**Conseil économique et social**

**Forum mondial de l'harmonisation
des Règlements concernant les véhicules****164^e session**

**Accord de 1958 – Examen de projets d'amendements
à des Règlements existants, proposés par le GRE****Proposition de complément 9 à la série 01 d'amendements
au Règlement n° 70 (Plaques d'identification arrière
pour véhicules lourds et longs)****Communication du Groupe de travail de l'éclairage
et de la signalisation lumineuse***

Figure 3a

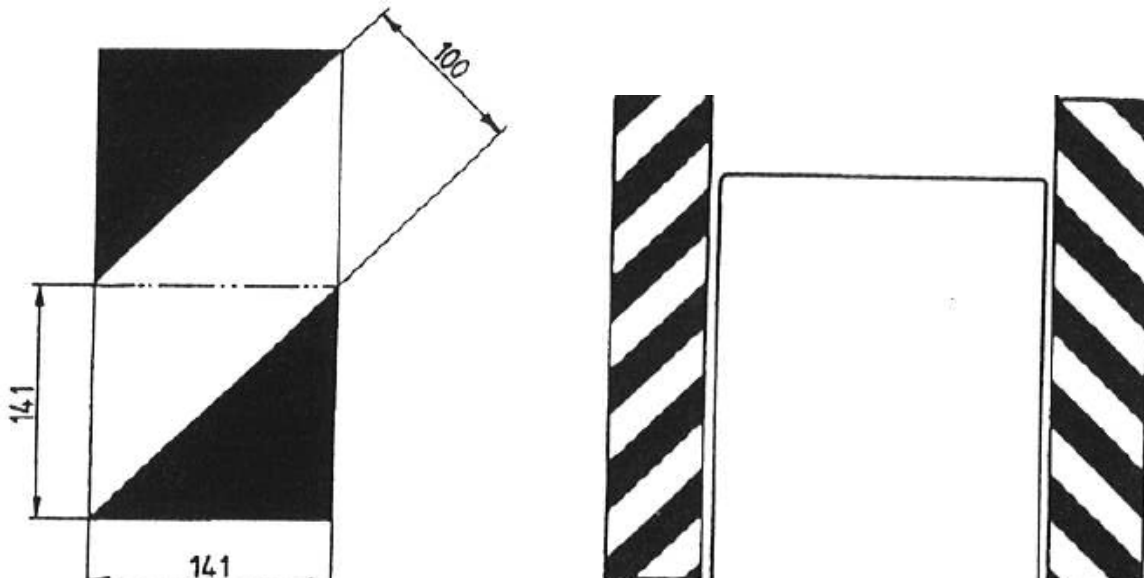
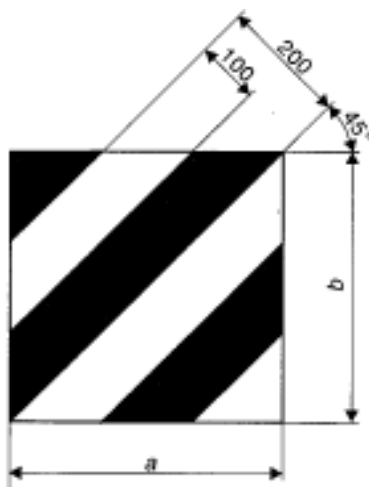
Annexe 12, à la suite de la figure 2, ajouter un nouveau titre et de nouvelles figures 3a et 3b, comme suit:

«**Plaques de signalisation arrière (classe 5)**

«3.4 ...
Les matériaux rétro réfléchissants des dispositifs de la classe 5 sont constitués de bandes diagonales rouges et blanches de 100 mm de large, inclinées vers l'extérieur et vers le bas selon un angle de 45°. La surface normalisée de base est un carré de 141 mm de côté divisé en diagonale en une moitié blanche et en une moitié rouge.
Les formes, dessins et caractéristiques dimensionnelles prescrits des dispositifs de la classe 5 sont illustrés à la figure 3 de l'annexe 12 ci-après.».
